Svim korisnicima sljedećih sustava
Sustavi Cios tvrtke Siemens

Identifikacija korektivne mjere AX031/20/S

Predmet: Informacije o sigurnosti za korisnika koje se odnose na popravak rendgenskog generatora s integriranom jedinicom za pohranu energije (eng. Energy Storage Unit, ESU) sadržanog u određenim sustavima Cios Spin i Cios Alpha.

slika 1: primjer kolica s monitorom spojenih u priključak X10 glavne jedinice (c-kraka) glavnim kabelom

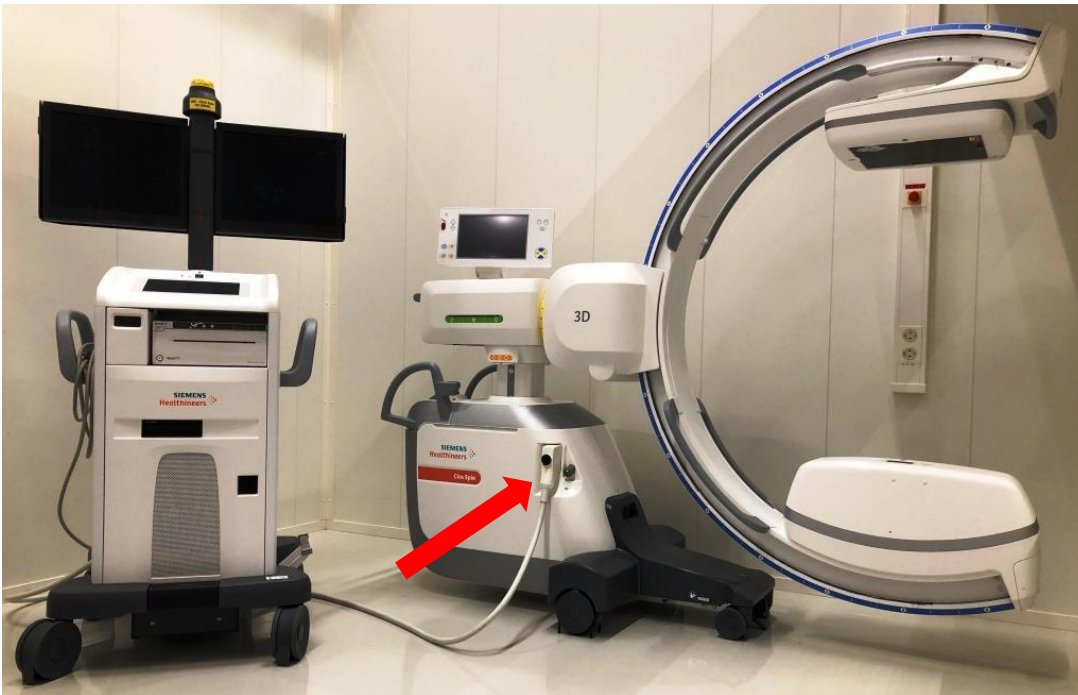
Tijekom rada sustava Cios, kolica s monitorom sustava Cios električki su povezana s glavnom jedinicom (c-krakom) sustava Cios glavnim kabelom. Glavni kabel može se priključiti na priključak ili odspojiti iz priključka X10 koji je dio glavne jedinice (c-krak) u bilo kojem trenutku tijekom kliničke sesije (pogledajte slike 1. i 2.). Ako sustav prikaže poruku o pogrešci „**Err 16305 / 80: Confirm this error and repeat your last action**” (Pogreška 16305 / 80: Potvrdite ovu poruku i ponovite posljednju radnju), odspajanje glavnog kabela može uzrokovati opasan električni napon (do 125 V DC) na priključku X10, što može dovesti do strujnog udara u slučaju da korisnik ili druge osobe dotaknu kontakte priključka X10. Tim kontaktima priključka X10 može se pristupiti kada se glavni kabel odspoji iz priključka X10 (pogledajte slike 2. i 3.).

Nema utjecaja na rad sustava, ali postoji opasnost po zdravlje i život korisnika ili drugih osoba zbog prethodno opisanog rizika od strujnog udara kada je glavni kabel odspojen i korisnik ili druge osobe dotaknu kontakte priključka X10.

- Dok se ne dovrši predstojeća nadogradnja hardvera AX031/20/S, preporučujemo da nipošto ne odspajate glavnu jedinicu iz kolica s monitorom kada sustav prikaže sljedeću poruku o pogrešci sustava: „**Err 16305 / 80: Confirm this error and repeat your last action**” (Pogreška 16305 / 80: Potvrdite ovu poruku i ponovite posljednju radnju).

Servisni inženjer popraviti će vaš zahvaćeni sustav dodavanjem novodizajnirane komponente hardvera.
